**RIFACIMENTO INVASO SUL TORRENTE SESSERA IN SOSTITUZIONE  
DELL'ESISTENTE PER IL SUPERAMENTO DELLE CRISI  
IDRICHE RICORRENTI, IL MIGLIORAMENTO DELL'EFFICIENZA IDRICA  
DEGLI INVASI ESISTENTI SUI TORRENTI RAVASANELLA ED OSTOLA,  
LA VALORIZZAZIONE AMBIENTALE DEL COMPENSORIO**

**INTEGRAZIONI VIA**

RELAZIONE INTEGRATIVA

**PROGETTO DEFINITIVO**

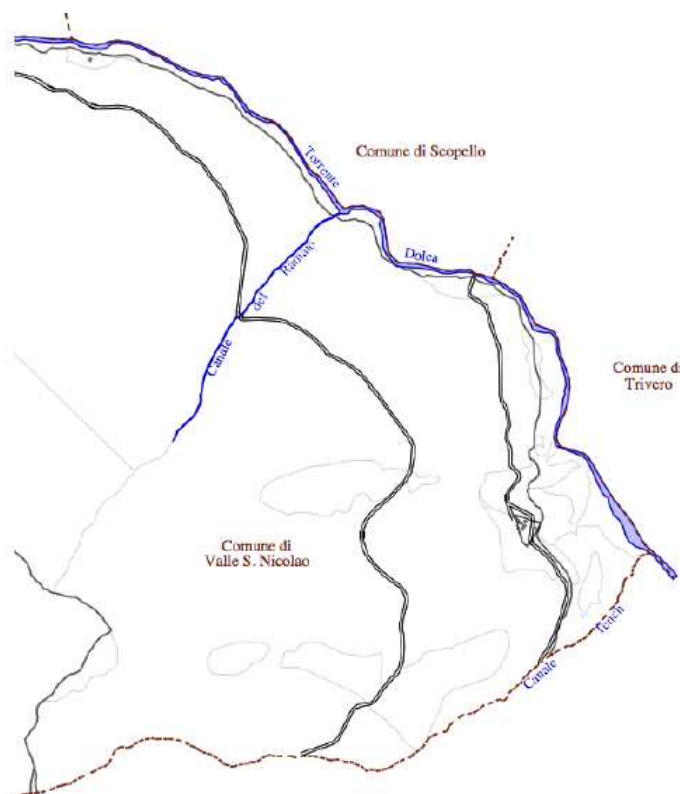
Il Proponente non ha illustrato cartograficamente i rapporti dell'opera e dell'invaso con la faglia insubrica e tettonica che attraversano la Valsessera. La descrizione sommaria di queste particolari "presenze", a cui si deve aggiungere anche quella dei depositi morenici di epoca glaciale, non sono state poi valutate per le possibili interazioni o interferenze con l'opera. In particolare il grado di impermeabilità del bacino pare sovrastimato con conseguente eccessivo ottimismo sulla disponibilità dei volumi invasati (le pressioni esercitate sul terreno nel bacino esistente sono certamente minori di quelle che si verificheranno con un bacino molto più voluminoso e profondo il doppio).

Per la sezione di imposta della diga ha messo a disposizione una cartografia di dettaglio (fotorestituzione) mentre per il bacino ha utilizzato la Carta Tecnica Regionale (CTR) in scala 10.000, che risulta assolutamente inadeguata a rappresentare la situazione topografica dell'area.

Si vedano i fascicoli **F 9 - GEOLOGIA** e **F 22 - URBANISTICA**.

Frazione del Comune di Camandona

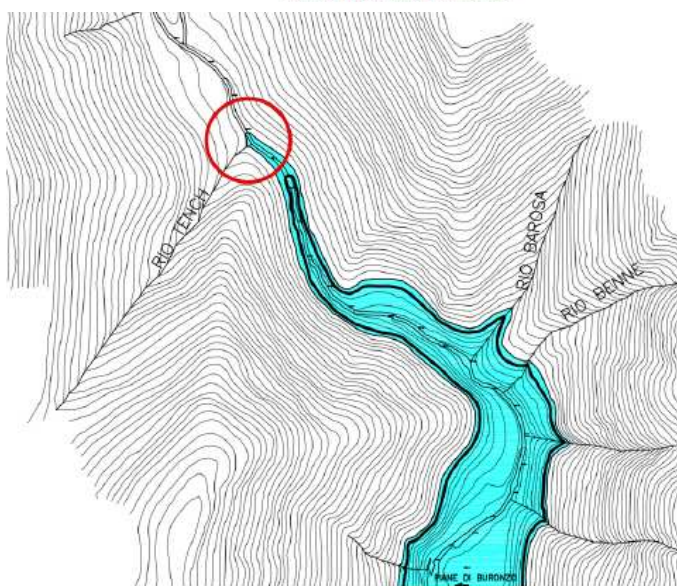
*Le scriventi associazioni segnalano peraltro che sempre in ragione dell'estensione dell'invaso il progetto proposto si pone di fatto in concorrenza ad altro già sottoposto a fase di Verifica e avviato a fase di Valutazione (terza centralina idroelettrica Zegna). Nello specifico la quota di posizionamento prevista per la centralina risulta inferiore al livello massimo di invaso.*

Si veda il fascicolo **F 17 - INTERFERENZE CON ALTRE OPERE.**

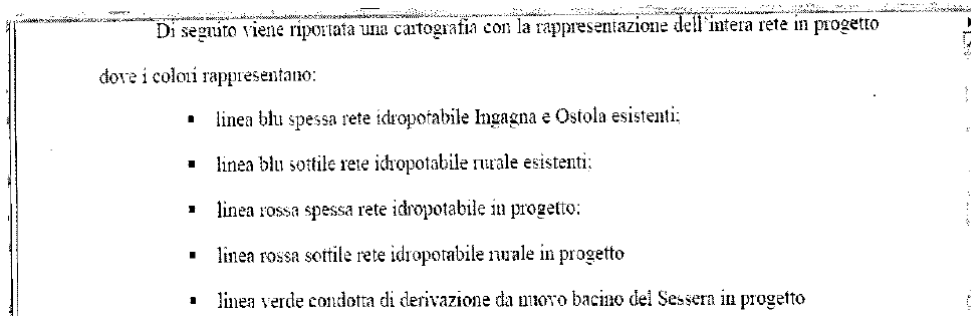
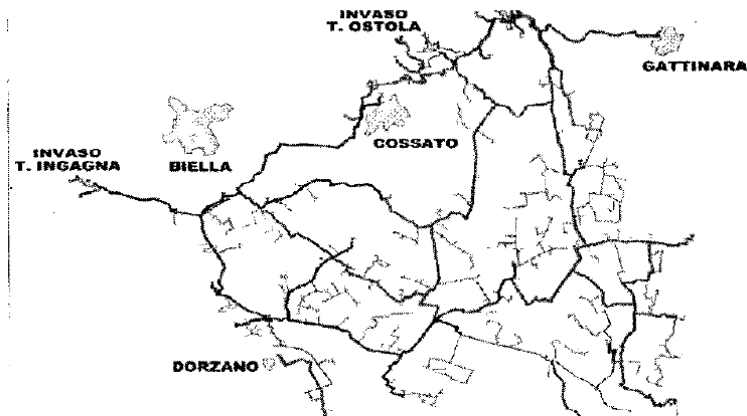
Dalla cartina allegata al progetto non sembra che il sito di Dorzano sia connesso con la condotta in arrivo dall'Inganga.

Considerato che da "R11" Relazione tecnica pag. 26 - si afferma che è in fase di progettazione esecutiva il collegamento tra la diga Ingagna – Dorzano e gli impianti di irrigazioni nel territorio di Cossano e Moncrivello. Non è stata verificata la congruità e la compatibilità con il presente progetto, considerando che se la prima opera non verrà realizzata decadrà anche quella in oggetto, oppure, se verrà autorizzata la prima e non la seconda, la prima sarà comunque sovradimensionata. **Si richiede che i due progetti vengano esaminati globalmente.**

## Si veda il fascicolo **F 24 - USO POTABILE.**

Si veda il fascicolo **F 24 - USO POTABILE.**
